## INTERNATIONAL PRELIMINARY EXAMINATION REPORT

Applicant's or agent's file reference <b>07045PC1</b>	<b>FOR FURTHER ACTION</b> See Notification of Transmittal of International Preliminary Examination Report (Form PCT/IPEA/416)	
International application No. <b>PCT/IB2003/003562</b>	International filing date ( <i>day/month/year</i> ) <b>08 August 2003 (08.08.2003)</b>	Priority date ( <i>day/month/year</i> ) <b>14 August 2002 (14.08.2002)</b>
International Patent Classification (IPC) or national classification and IPC <b>B65D 17/00</b>		
Applicant <b>FIRESTAR AG</b>

Invention 1 (claims 1-25 and 28): a fuel container with a sealing cover, said sealing cover having perforated separation lines.

**(11) CH 690 317 A5**

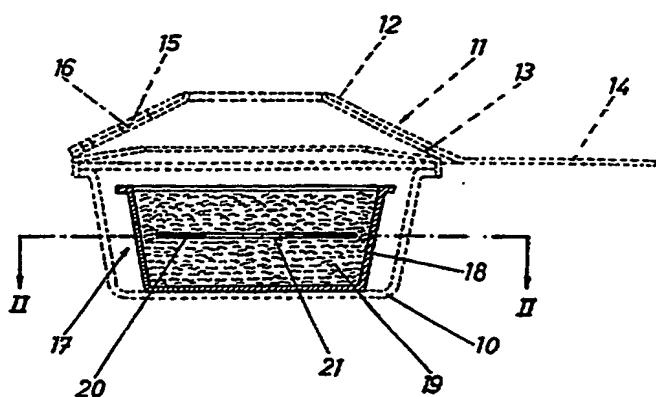
"a fuel container comprising a container body (figure 1, element 18), which is filled with fuel (figure 1, element 19), and a sealing cover (column 2, lines 26-28) that is rigidly connected to said container body (figure 1, element 18), the sealing cover (column 2, lines 26-28) being configured such that at least one opening can be made therein by wholly or partially detaching or tearing out one or more part-elements of the cover (column 2, lines 26-28)".

The subject matter of claim 1 differs therefrom in that the fuel container comprises one or more perforated separation lines.

However, these features have already been used for the same purpose in a similar sealing cover (e.g. see document D3, in particular column 2, lines 28-63). If a person skilled in the art wished to achieve the same aim in a sealing cover as per document D1, he could easily apply said features to like effect to the subject matter of D1. In this way, he would arrive at a fuel container as per claim 1 without thereby being inventive. Therefore, the subject matter of claim 1 does not involve an inventive step (PCT Article 33(3)).
